Réf. CRMS : AA/ WMB20014\_679\_PREA\_MaisoncommunaleBoitsfort

**Objet :** WATERMAEL-BOITSFORT - Place Gilson, 1 – Maison communale - Aménagement des sous-sols, d'un accès PMR et des combles

### Deuxième Avis de principe de la CRMS

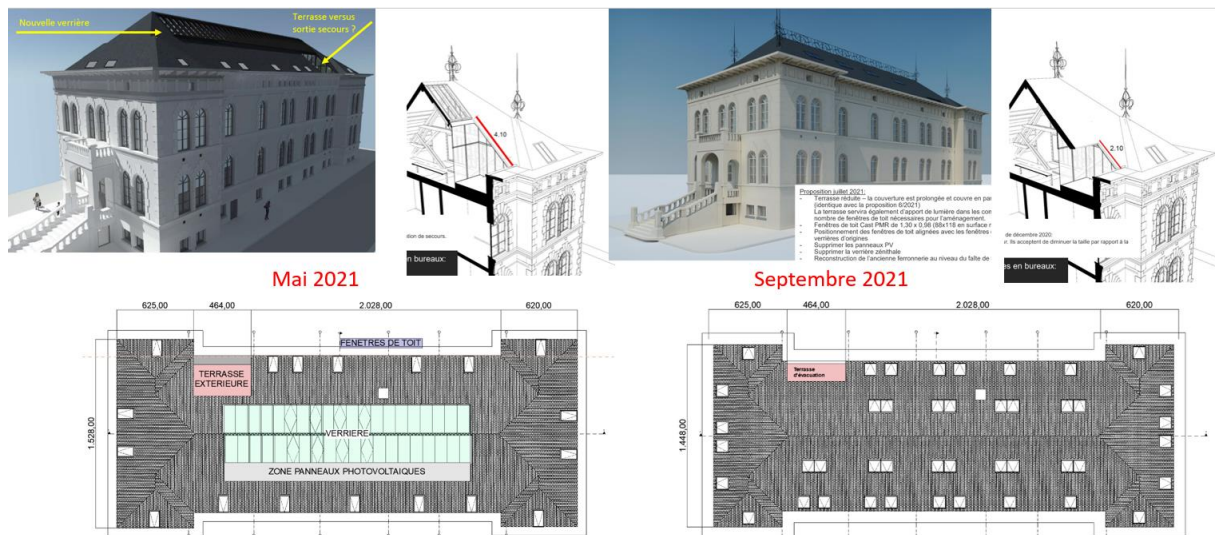
*La CRMS souscrit avec enthousiasme à cette nouvelle proposition soucieuse d'une conservation maximale de la situation existante et donc très respectueuse du patrimoine tout en étant fonctionnelle. Les détails d'exécution concernant l'adaptation de la porte ainsi que le réaménagement des sols du sas et du trottoir en périphérie de cette entrée située en contrebas devront être adéquatement étudiés et fournis dans la demande de permis unique. Celle-ci devra se faire de la manière la plus circonscrite possible de manière à ne pas altérer le concept de socle supportant l'édifice qui se dégage grâce au trottoir périphérique actuel et qui contribue à la mise en valeur du bâtiment. Cette intervention devra faire l'objet d'une analyse fine. Pour ce qui concerne l'installation de l'ascenseur, son implantation est finement choisie et la CRMS y souscrit. Bien que l'escalier qui doit être déposé dans cette solution soit de belle facture, il ne revêt toutefois pas un caractère exceptionnel, et l'implantation proposée permet de conserver les toilettes d'origine présentant un intérêt patrimonial intrinsèque. Le projet peut maintenant s'affiner dans les détails pour garantir l'intention d'une intégration harmonieuse et fine. L'intégration photo illustre cette ambition mais il s'agit maintenant d'en étudier les détails et la matérialisation en y intégrant l'ensemble des dispositifs nécessaires (bouton d'appel, signalétique...).*

Extraits du dossier compilés et annotés par la CRMS

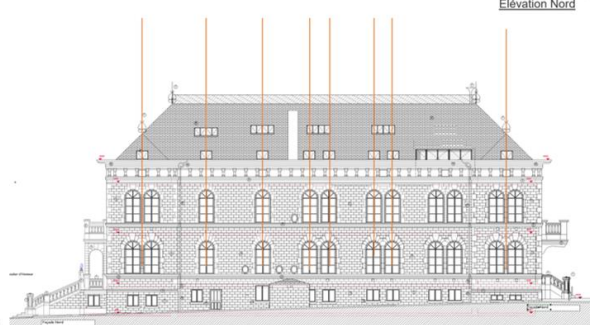
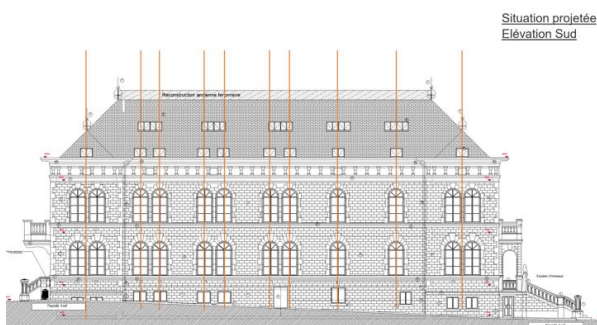
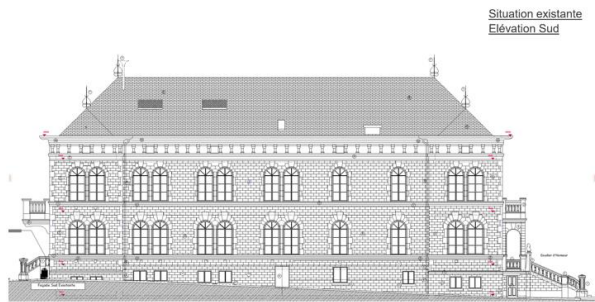
**La CRMS salue l'évolution positive du projet en toiture, moins dénaturante et plus respectueuse du patrimoine. Elle se réjouit également que le projet intègre la restauration du sol en dalles de verre sur le plancher des combles et la restitution de la faîtière décorative disparue.**

**Si elle souscrit aux nouveaux percements sur les versants latéraux, dans la logique des anciennes verrières des années '30 et pour autant que les nouvelles fenêtres de toit adoptent - comme prévu dans le dossier - une facture de type traditionnelle, elle n'est cependant pas favorable aux percements projetés sur les façades courtes situées des côtés de l'avenue Delleur et de l'Avenue Georges Benoit. En effet, ces façades bénéficient d'une forte visibilité, notamment du fait des abords ouverts et des reliefs (pente Avenue Georges benoit) mais elles sont aussi les façades principales, qui accueillent les entrées et qui sont les plus ouvragées.**

Extraits du dossier compilés et annotés par la CRMS

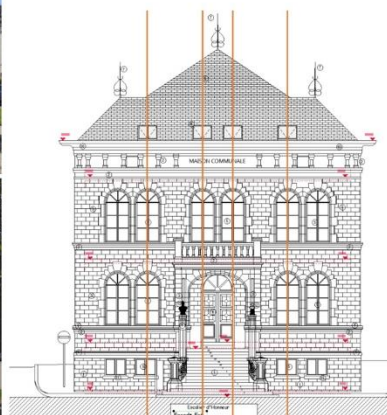
**S'agissant de la terrasse d'évacuation, la CRMS n'est pas opposée au principe mais juge que la proposition actuelle est encore visuellement trop présente, notamment de nuit, vu l'emprise de la terrasse et vu la présence de larges baies vitrées sur ses 3 côtés. La CRMS demande que cette terrasse soit strictement réservée aux nécessités d'évacuation et qu'elle ne soit en aucun cas dédiée aussi à un usage d'agrément. Le quartier de la maison communale propose un environnement extérieur de qualité pour rencontrer ce besoin, directement au pied du bâtiment. Elle demande dès lors de poursuivre l'étude du projet sur ce volet et d'examiner une solution dont l'emprise et les ouvertures (portes) seraient minimales et répondrait stricto sensu aux normes SIAMU. Elle demande de ne pas recourir à des baies vitrées mais à des portes pleines et d'une teinte sombre (couleur ardoise) pour se fondre au maximum dans la toiture et dès lors, être le moins visible possible dans le paysage urbain,**

*de jour comme de nuit. Ce volet du projet n'est pas encore pleinement abouti et la CRMS ne peut y souscrire sous sa forme actuelle.*
